放射能を含む指定廃棄物最終処分場を考えるシンポジウム
2015年1月25日(日)13～17時, 弁護士会館大ホール

3候補地の地質, 地滑りの問題点

東北大学理学研究科名誉教授
大槻憲四郎 (地質学)

H24年9月3日に環境省が栃木県に示した説明書から

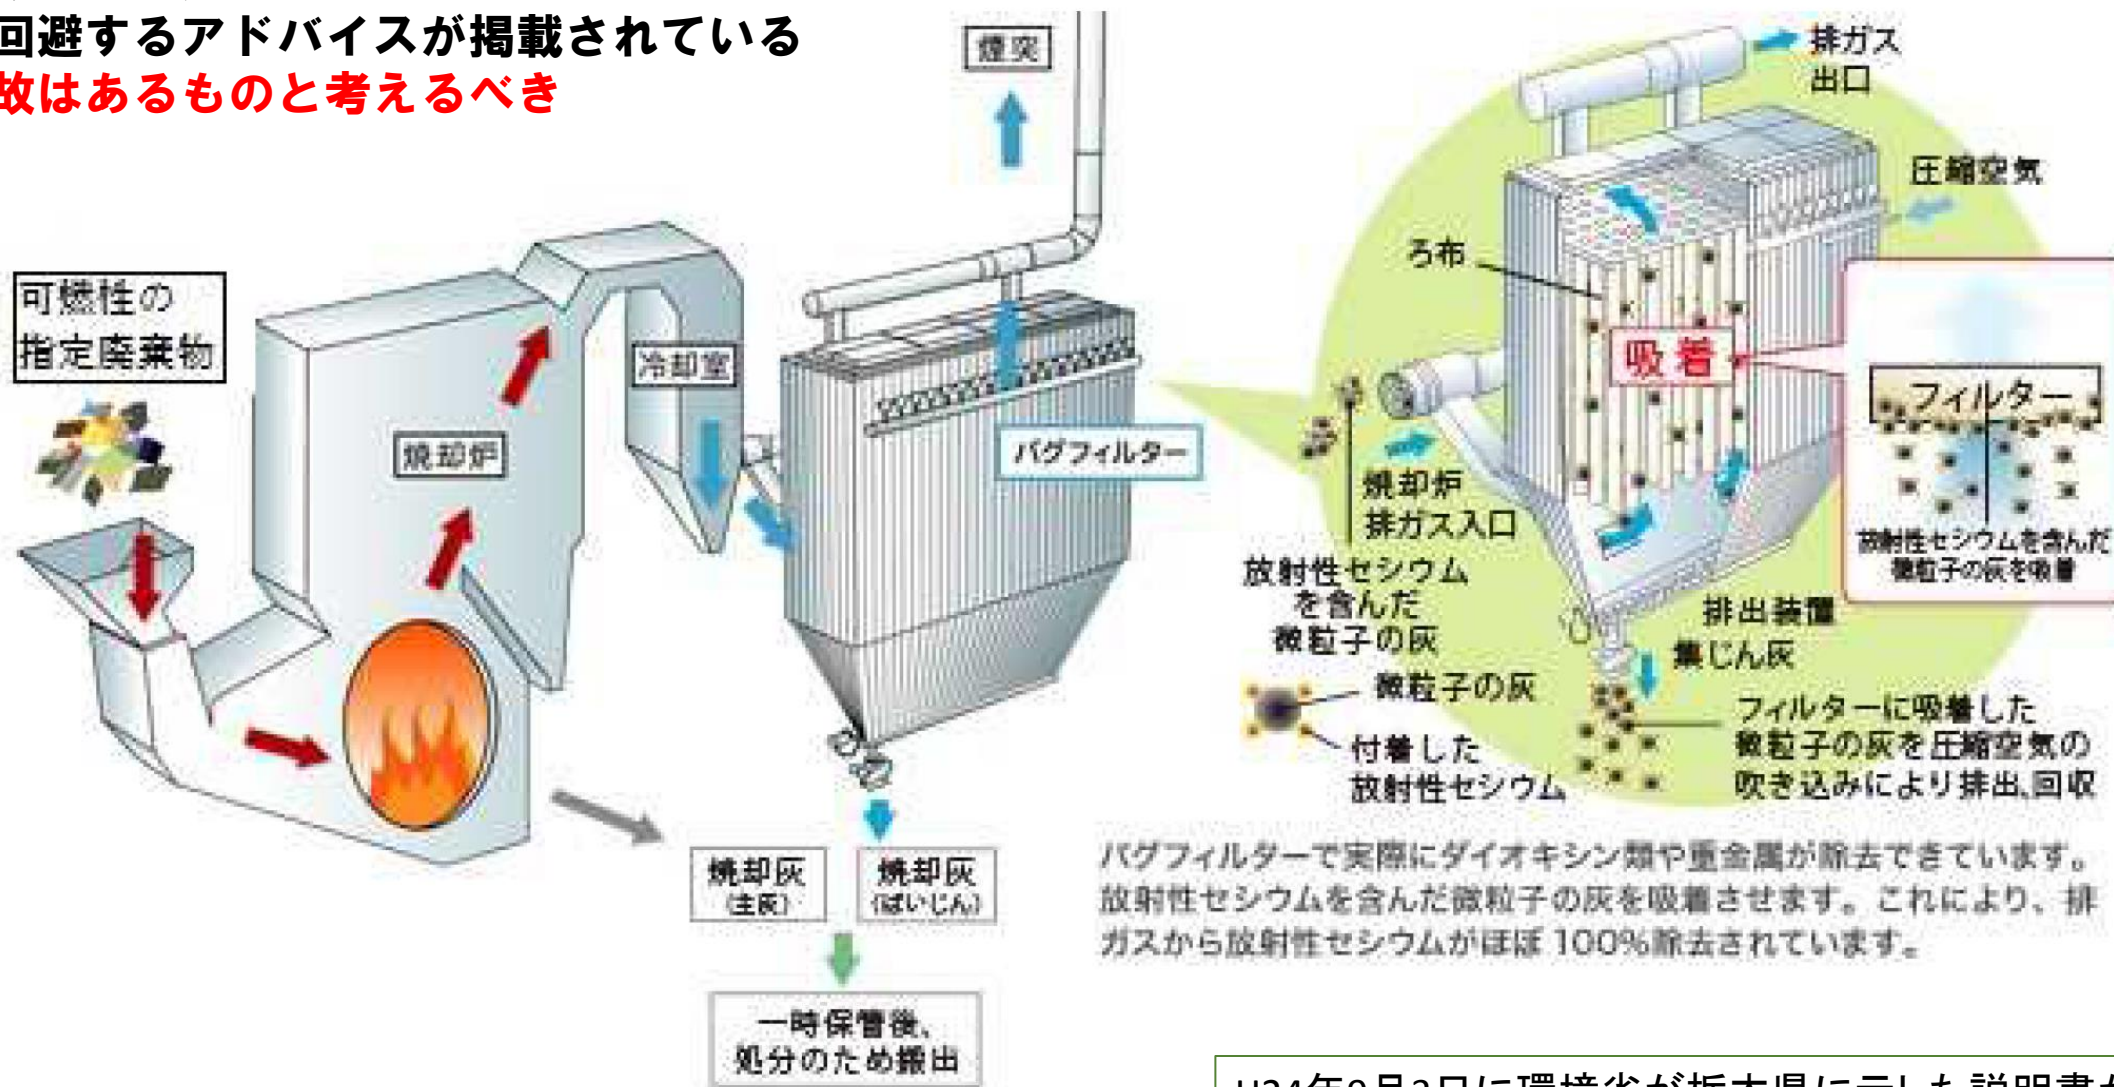
バグフィルター付き焼却炉のメーカーは複数あって、ホームページにはトラブルを回避するアドバイスが掲載されている事故はあるものと考えるべき
